Cimitero di Taranto

Rilievo di manufatto cimiteriale

Tipologia _tumulo Biposto Orizzontale

Campo _27_ - Lotto _7-8_

Foto dello stato di fatto 21/08/2023

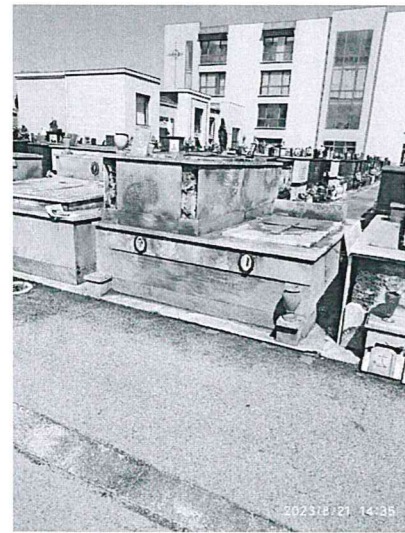
Il tumulo in oggetto attualmente ha dimensioni di mt 2,31 x 2,13 per l'esecuzione del tumulo è conforme con il regolamento che prevede un lotto dimensioni 2,50 x 1,90, lo stesso dista dai tumuli lato di dx fronte strada per cm 22 mentre dal lato sx pari a cm 26, pertanto il nuovo manufatto, dovrà essere realizzato nella stessa posizione attuale, estendendosi di cm 19 sul lato posteriore, conservando lo stesso allineamento con i tumuli lato strada. È fatto obbligo che il nuovo manufatto venga rivestito con marmi simili a quelli adiacenti.

Il concessionario dovrà procedere alla demolizione dell'esistente manufatto a proprie spese.

TAVOLA INTEGRATIVA ALLEGATA ALLA DELIBERA DI G.M. N. 96... DEL 16.6.2011

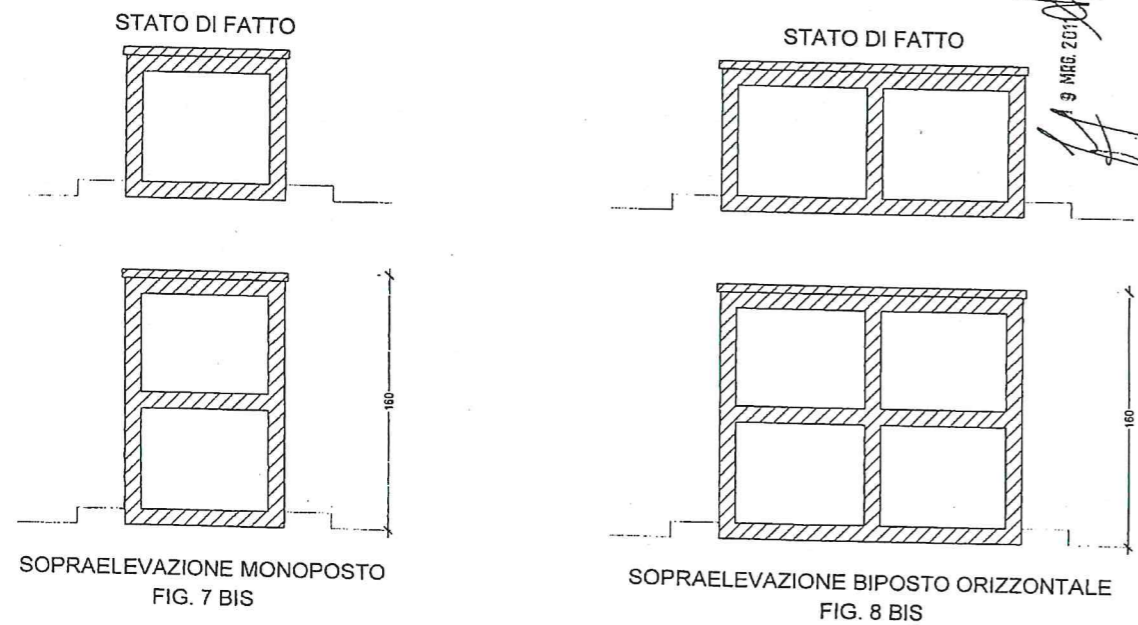
Dovendo il concessionario procedere alla eventuale realizzazione di un tumulo biposto non potrà superare l'altezza di mt 1,60 dal piano stradale del viale antistante al lotto come previsto dalla Delibera di G.C. n. 96 del 16/06/2011 (vedasi tavola grafica di ultima pagina).
